CIRCULAR CON CONSULTA N° 5

OBRA MENOR N° 1/2011

“OBRA Y READECUACION DE LOS SANITARIOS DE LA CALLE ALSINA 1826”

3c

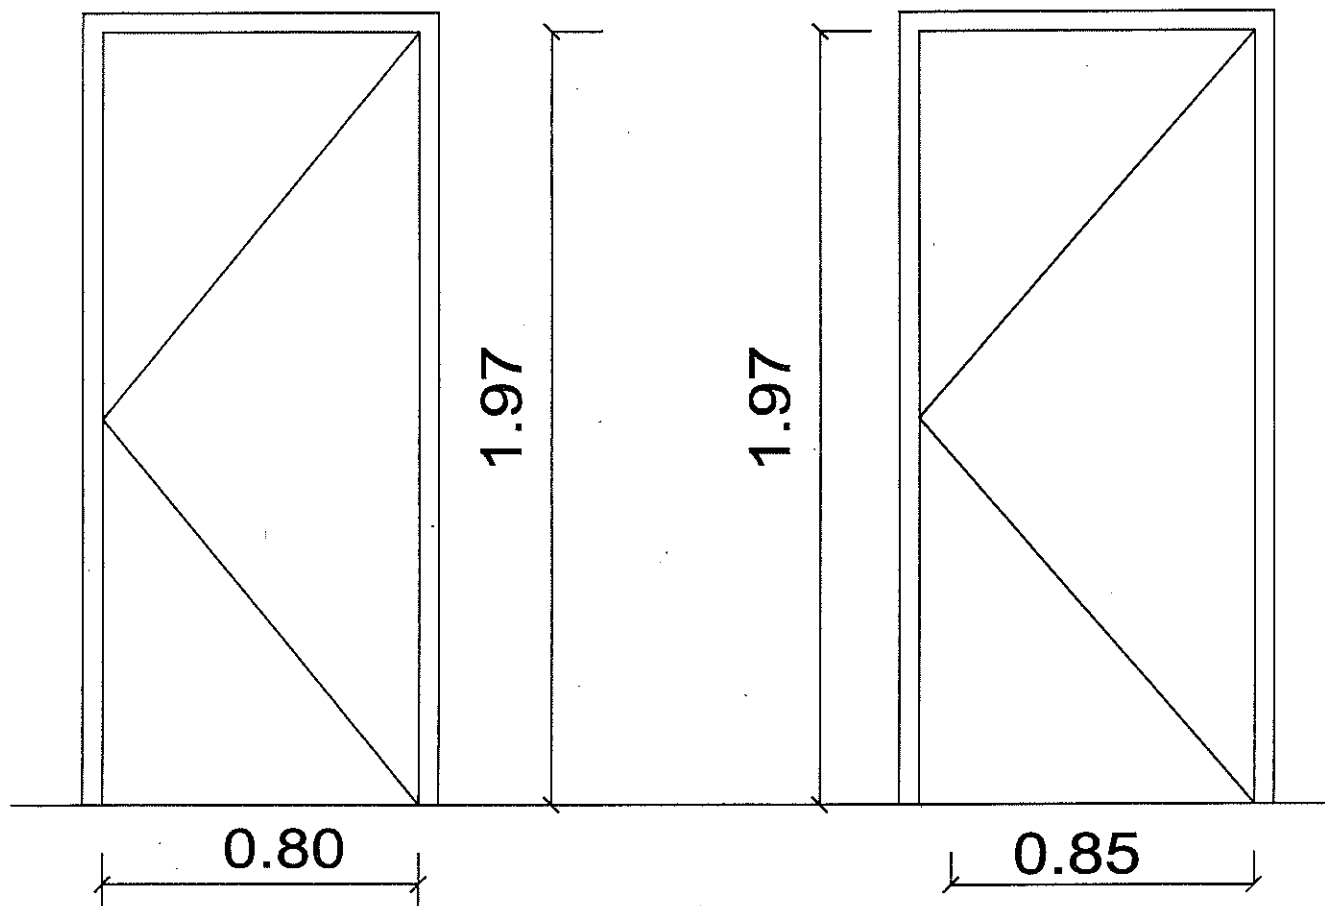
¿Las ventanas son corredizas o guillotinas, de aluminio o PVC? Existen diferencias entre el Plano C3 y la planilla de cotización.

“Las ventanas son a guillotina de aluminio o PVC. Se adjunta plano 3.c con detalle aclaratorio”.
